Deskundigennotitie geluid

Datum:	20 april 2011	Project:	Windpark Eemshaven - Beroepszaakondersteuning geluid (en veiligheid)
Ons kenmerk:	V068243adA0.hg	Locatie:	Eemshaven
Uw kenmerk:	-	Betreft:	Deskundigenbeoordeling geluidaspecten beroepschriften windpark Westermeer

Kenmerk : B068243acA1.tk
Project : Windpark Westereems - aanvulling
met twee 6 MW windturbines
Locatie : Eemshaven
Betreft : Geluid in het Zeemanshuis

Figuur 1 Het zeemanshuis

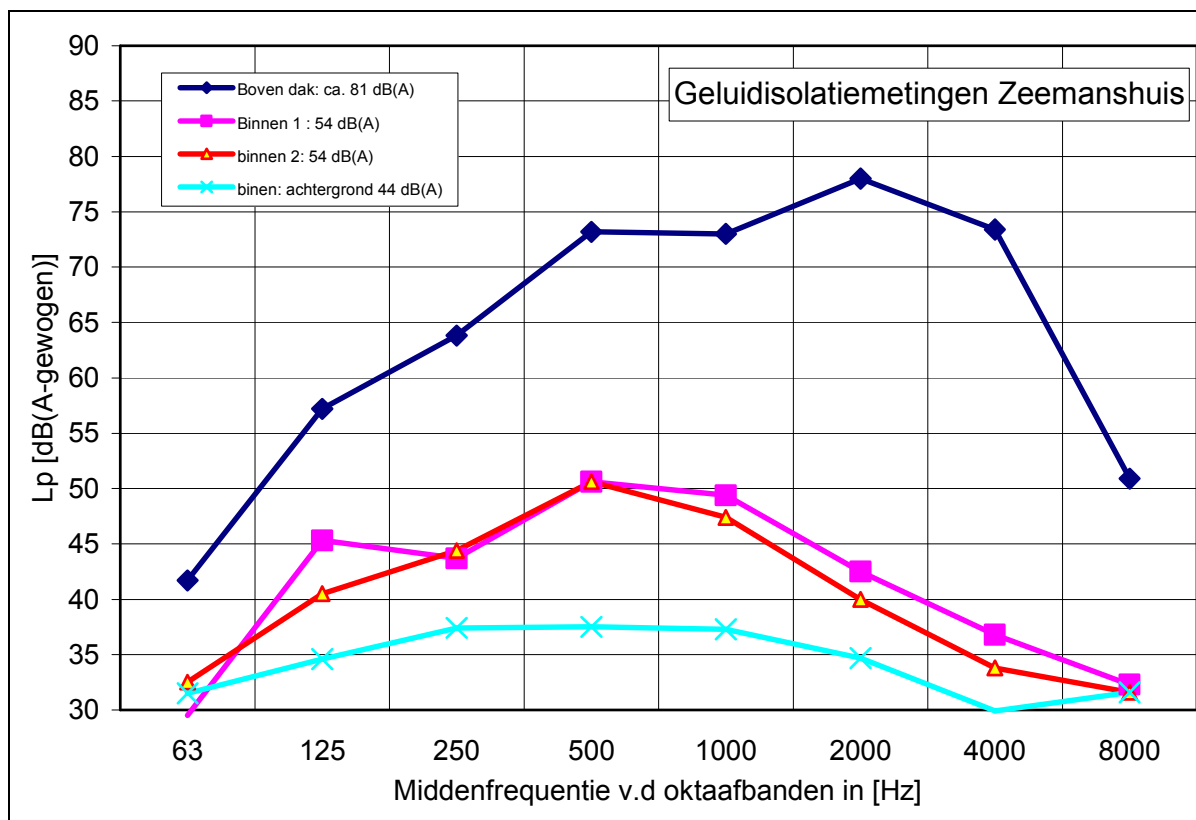
Foto 1 geeft een indicatie van de locatie van de windturbine t.o.v. het Zeemanshuis. Gelet op de ligging van enkele facilitaire ruimtes ten opzichte van de geplande locatie van de windturbine zal alleen het dak echt relevant zijn voor de geluidisolatie naar de grote verblijfsruimte binnen.

In het zeemanshuis is er naast ontspanning (tv, muziek, lezen, bar) in dezelfde open ruimte (aan de zuidelijke raamzijde: zie figuren 1 en 2) de mogelijkheid om m.b.v. computers met het thuisfront te communiceren. We beschouwen dit gedeelte als meest relevant voor de beoordeling van het geluid.

Figuur 3 Geluidmetingen aan dak van het Zeemanshuis

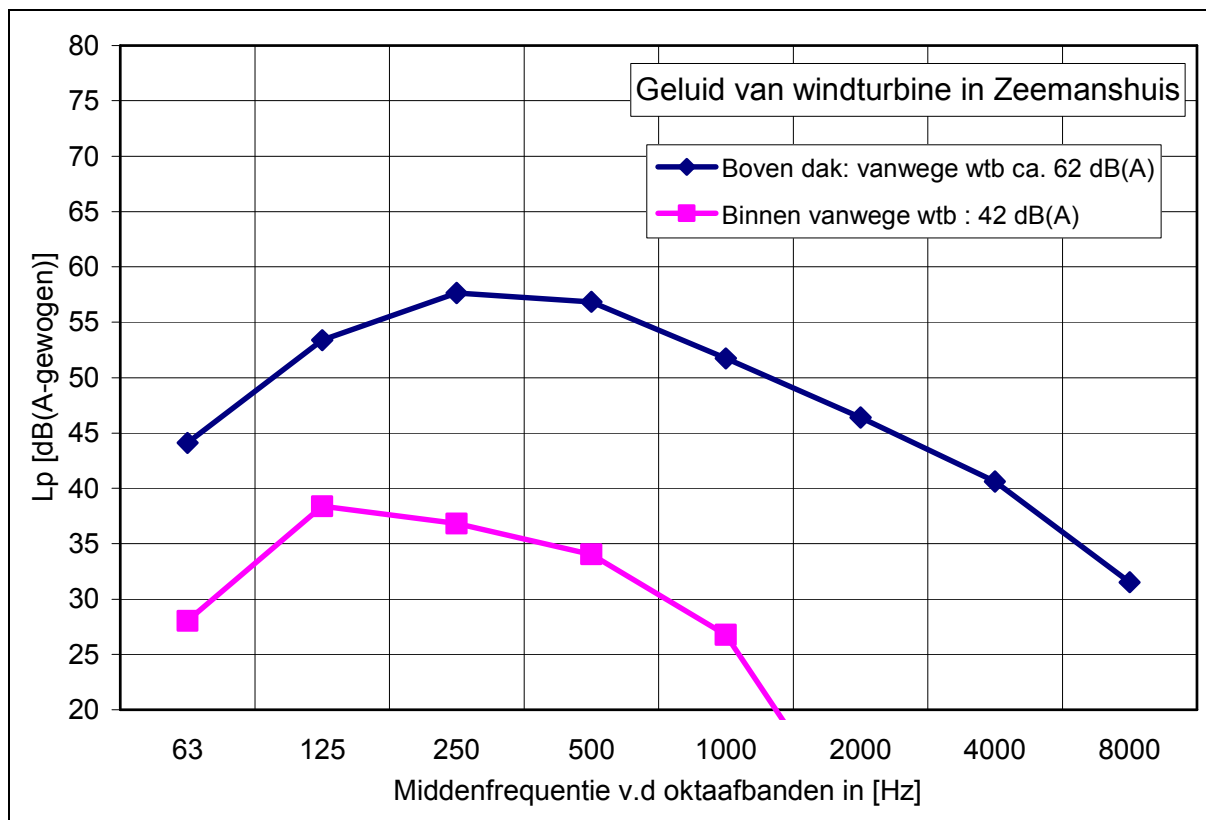
De geluidwering van wanden en dakvlak is gemeten met behulp van een krachtige ruisbron. Per oktaafband is daarmee bekend in welke mate het geluid naar binnen toe gereduceerd wordt. Deze waarden zullen (per oktaafband) afgetrokken worden van de te verwachten geluidniveaus buiten (leveranciersgegevens), zodat daarmee een goede indruk verkregen wordt van het geluidniveau binnen. Figuur 3 geeft enkele resultaten van deze metingen.

Uitgaande van een maximale bronsterkte van 110 dB(A) (bij hogere windsnelheden), en een afstand van windturbinerotor tot dakvlak (ca. 100 m) zal het geluidniveau buiten voor het dak ca. 62 dB(A) bedragen. Na aftrek van de gemeten geluidwering (- 20 dB) zal dit dan een binnenniveau geven van ca. 42 dB(A). Figuur 4 geeft de spectrale gegevens.
